# Rapport de contrôle d'installations électriques à basse et à très basse tension

RÉF. 44/2023/56456/01:1

DATE DU CONTRÔLE 28/02/2023 AGENT VISITEUR Jean François Nibus  
 ADRESSE DU CONTRÔLE Rue du Moulin 40 - 4100 Seraing TYPE DE CONTRÔLE Visite de contrôle vente ancienne installation (8.4.2)

Croquis de position élémentaire et descriptif sommaire des tableaux

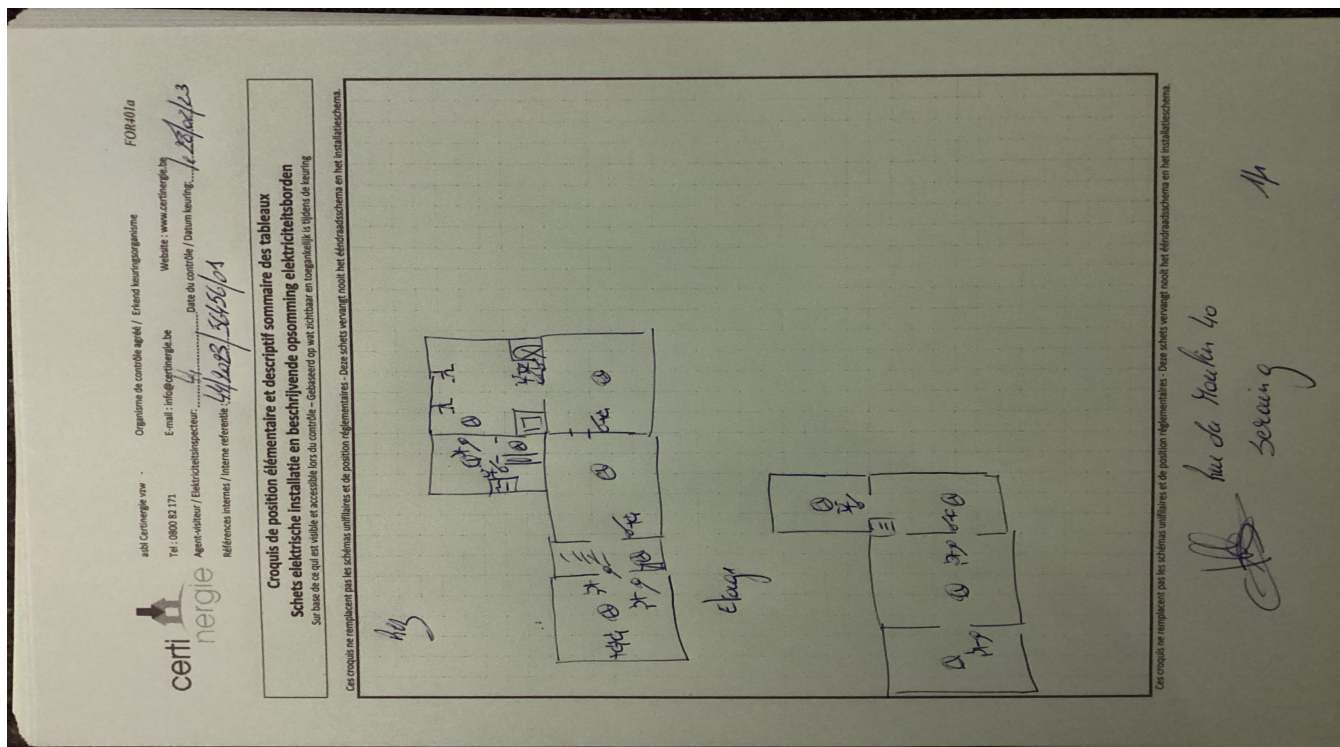
sur base de ce qui est visible et accessible lors du contrôle  
 Note : ces croquis ne remplacent pas les schémas unifilaires et de position réglementaires
